Vorhabenbezogener Bebauungsplan V 30/III

„Alkenrath – Kita zwischen Geschwister-Scholl-Straße und Teich“

Äußerungen zur Beteiligung

Abwägungsvorschlag der Verwaltung mit Beschlussentwurf
gem. § 1 (7) BauGB

Mögliche Ausweichstellplätze im Nahbereich – Kartengrundlage: Geobasis.NRW 2022, ohne Maßstab.

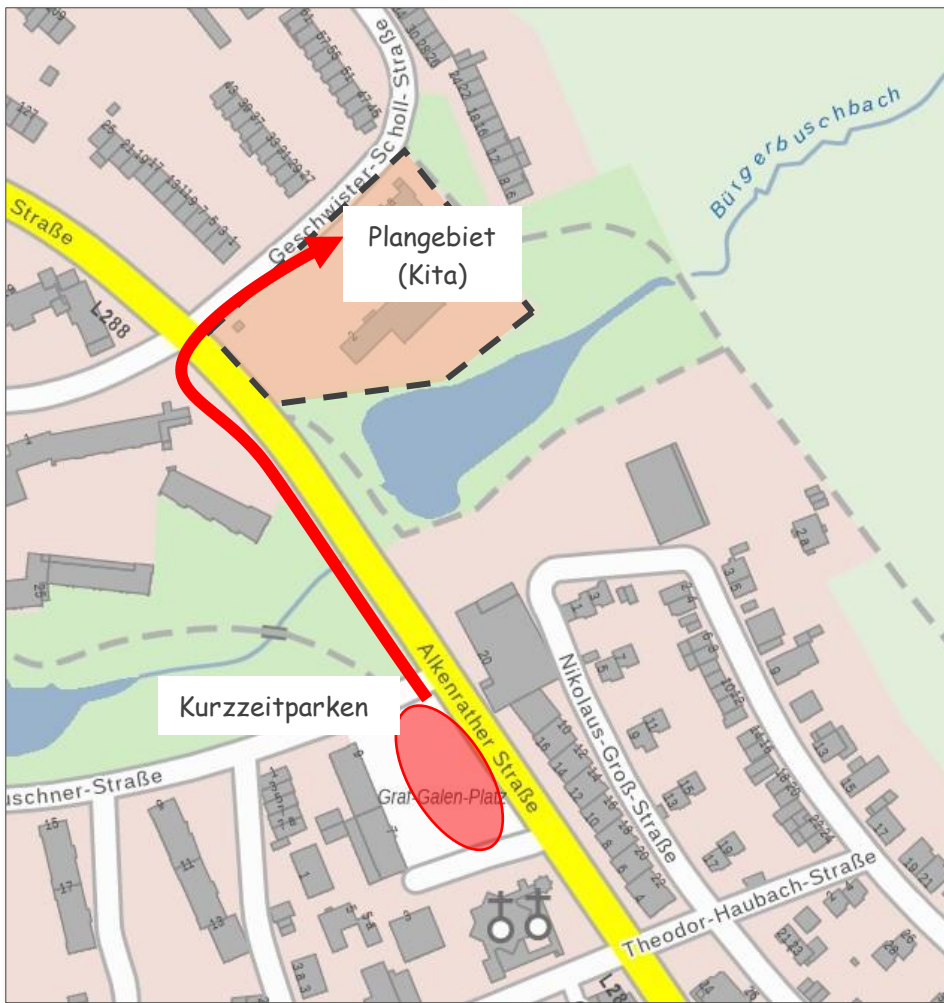
Es ist nochmal hervorzuheben, wie angespannt die Parksituation in der Geschwister-Scholl-Straße ist und dass die Straße vollständig ausgelastet ist, sodass keinerlei Spielraum für zusätzliche Parksuchende vorhanden ist.

Die Landesbauordnung geht hier bei den Kita Stellplätzen für die Hol- und Bringverkehre lediglich von einem Stellplatz pro 20-30 Kinder aus. Das Verkehrsgutachten geht im Worst Case davon aus, dass 70 % der Kinder mit dem PKW gebracht werden, was 84 Fahrzeuge ausmacht. Hier sollten laut Gutachten bei einer durchschnittlichen Verweildauer der Eltern von 5 Minuten, insgesamt 16-23 Stellplätze für 120 Kinder und insgesamt 22 Mitarbeiter errichtet werden. Dies scheint jedoch recht realitätsfern.

Kein Kindergartenkind wird eigenständig zur Kita gehen (auch nicht wie im Gutachten genannt die älteren Kinder) und erfahrungsgemäß wird der überwiegende Teil der Kinder durch die Eltern mit dem PKW, beispielsweise auf dem Weg zur Arbeit, gebracht. Darüber hinaus stehen auch in der näheren Umgebung der Kita keine Ausweichplätze zur Verfügung an denen die Eltern parken könnten, sodass die Gefahr, bei lediglich insgesamt 16-23 Stellplätzen für den Hol- und Bringverkehr sowie für die Mitarbeiter, für ein Verkehrschaos in der Geschwister-Scholl-Straße, extrem hoch ist. Gerade eine Einbahnstraße kann diese Verkehre bzw. die haltenden PKWs vor dem Gebäude nicht aufnehmen. Zudem sind die öffentlichen Stellplätze im Straßenraum erfahrungsgemäß rund um die Uhr belegt, sodass die ankommenden Eltern bei einer vollständigen Belegung des Kindergartenparkplatzes keinerlei Ausweichmöglichkeiten im öffentlichen Straßenraum haben und, wie es die Erfahrung zeigt, kreuz und quer in der Zufahrt und im öffentlichen Verkehrsraum halten und parken werden. Dies ist aufgrund der Nähe zur Alkenrather Straße dazu geeignet, zusätzlich zu den morgendlichen Verkehren, ein weiteres Verkehrschaos auf der Alkenrather Straße auszulösen.

Gleiches gilt für die Anzahl der Stellplätze zum betreuten Wohnen. Diese scheinen realistischer geschätzt zu sein, aber auch hier ist der Hinweis erlaubt, dass Besucher erfahrungsgemäß im öffentlichen Verkehrsraum keinen geeigneten Parkplatz finden werden.

Darüber hinaus erscheint der Entfall lediglich eines Stellplatzes aufgrund der Zufahrten etwas optimistisch gerechnet. Gerade bei der Zufahrt zum betreuten Wohnen bei

denen eventuell größere Fahrzeuge die Zufahrt nutzen (Krankenwagen, Krankentransport, etc.) wird ggfs. aufgrund der notwendigen Schwenkradien eine größere Fläche benötigt.

Die o. g. Aspekte sollten erneut überprüft werden. Hinsichtlich der Kita empfiehlt der Fachbereich Ordnung und Straßenverkehr mindestens 30-40 Stellplätze errichten zu lassen um dem erhöhten Parkdruck in der Geschwister-Scholl-Straße gerecht zu werden und weitergehende Beschwerden der Eltern, besonders aber auch der Anwohner, für die Zukunft zu vermeiden.

In der Verkehrsuntersuchung wird auf Seite 16 festgehalten, dass aufgrund der – zum heutigen Bestand – ähnlichen Zufahrtssituation voraussichtlich kein seitlicher Stellplatz in der „Geschwister-Scholl-Straße“ entfallen wird. Der Entfall eines Stellplatzes (eine Fahrzeuglänge) ist aber nicht ganz auszuschließen.

Da es sich bei der vorliegenden Planung um einen vorhabenbezogenen Plan handelt und sich die Vorhabenträgerin zur Umsetzung gemäß Planzeichnung verpflichtet, gibt es keinen Anlass zur Spekulation um einen größeren Flächenbedarf der Zufahrt für das Gebäude des betreuten Wohnens.

Sollten im Zusammenhang mit der Umsetzung der Planung in der Praxis doch problematische Situationen in der „Geschwister-Scholl-Str.“ entstehen, ist es angedacht eine Regelung für den Stellplatzbereich des nahen Graf-Galen-Platzes zu finden um dort kurzzeitig den PKW abstellen zu können. Von dort sind es etwa zwei bis drei Gehminuten zur geplanten Kita.
